**CONCEPTO TECNICO No. CT- 4453 de 2006**

**Revisión de Estudio Particular de Respuesta Local  
de Amplificación de Ondas Sísmicas  
Artículo 7 - Decreto 074 de 2001**

<b>SOLICITANTE:</b>	Gonzalo Vargas Ayala
<b>LOCALIDAD:</b>	2 Chapinero
<b>BARRIO:</b>	El Chico
<b>PROYECTO:</b>	<b>Edificio Carrera 10 No 88-01/27</b>
<b>DIRECCIÓN:</b>	Carrera 10 No 88-01/27
<b>UPZ:</b>	88 El Refugio
<b>TIPO DE RIESGO:</b>	Sísmico
<b>EJECUTOR:</b>	Espinosa y Restrepo
<b>FECHA DE EMISION:</b>	Agosto 16 de 2006

El presente concepto técnico corresponde a la **Segunda** revisión realizada por la Sociedad Colombiana de Geotecnia del Estudio de Suelos y Geotecnia, para la asesoría geotécnica y sismológica para la evaluación de la amenaza sísmica en el Proyecto Edificio Carrera 10 No. 88-01/27 localizado en la Carrera 10 No. 88-01/27 en Bogotá D.C., en cumplimiento a lo estipulado en el Decreto 074 de 2001.

Figura 1 Localización del Proyecto Edificio Carrera 10 No. 88-01/27

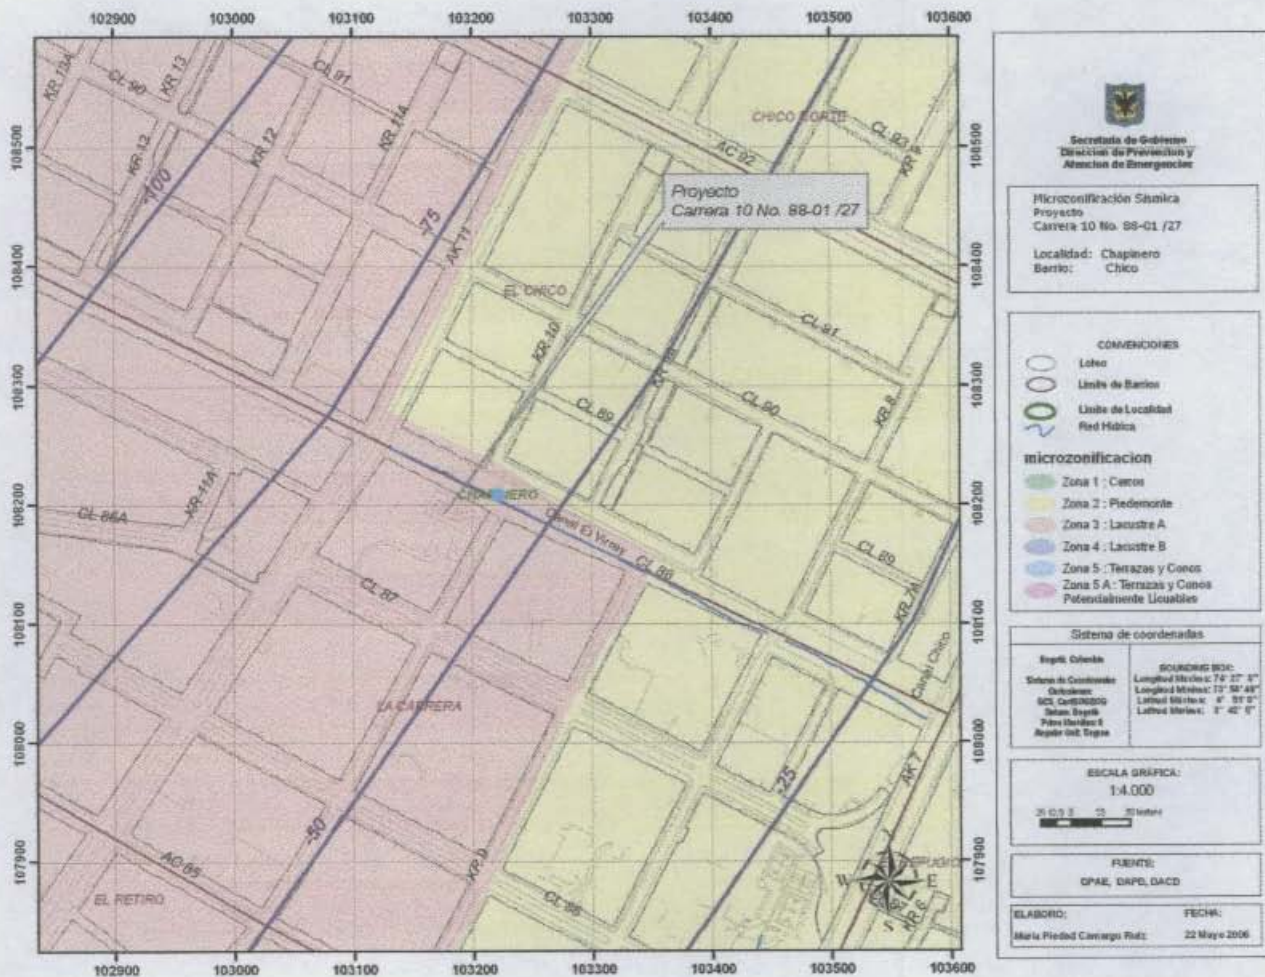
*En el informe se define la localización del proyecto en la franja de transición entre la Zona 3 (Lacustre A) y la Zona 2 (Piedemonte) de acuerdo con el mapa de Microzonificación Sísmica de Bogotá. Esta ubicación está de acuerdo con el Decreto 074 de 2001 (Figura 1 del presente concepto técnico).*

*En el informe se define la localización del proyecto en la franja de transición entre la Zona 3 (Lacustre A) y la Zona 2 (Piedemonte) de acuerdo con el mapa de Microzonificación Sísmica de Bogotá. Esta ubicación está de acuerdo con el Decreto 074 de 2001 (Figura 1 del presente concepto técnico).*

Figura 2 Resultados de análisis unidimensional en EERA, promedio de los resultados y espectros de la microzonificación.

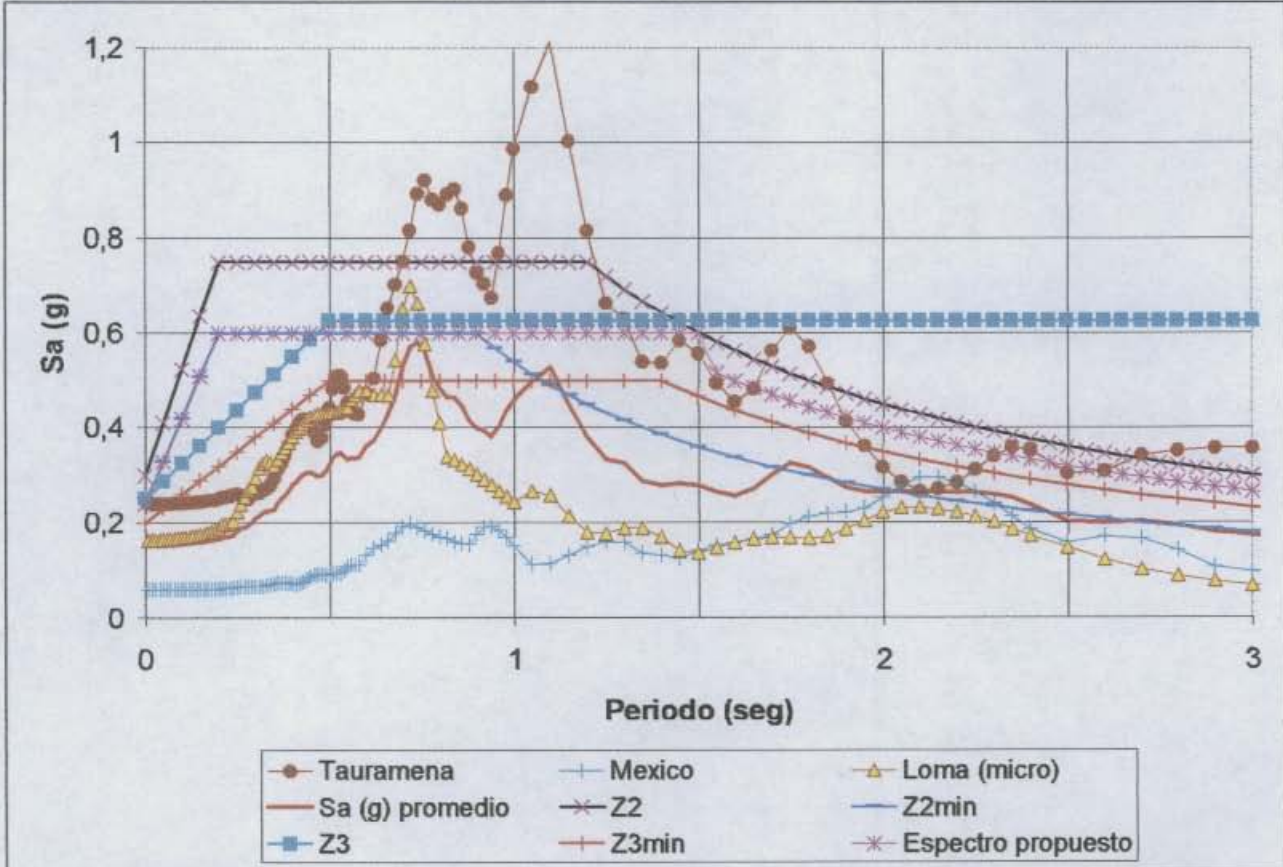
*Como parte de esta revisión se hizo una análisis unidimensional de respuesta dinámica en EERA con el perfil de velocidad de ondas de corte indicado en la tabla 4, y con las curvas dinámicas indicadas en las paginas 26 a 32 del informe en revisión, los resultados de estos análisis (Ver figura 2) muestran diferencias considerables entre los espectros que se presentan en la figura 28 del informe en revisión y los espectros que se presentan en la figura 2 del presente concepto técnico. Por lo tanto, se le solicita al consultor anexar toda la información de dicho modelo, incluyendo el perfil de Vs, y la asignación de todas las propiedades a cada nivel de la columna de suelo utilizada para el modelo unidimensional empleado y verificar los resultados de la Figura 28..*

*En este particular existen asuntos por revisar, por lo tanto el estudio presentado NO CUMPLE con lo requerido en el decreto 074 de 2001.*
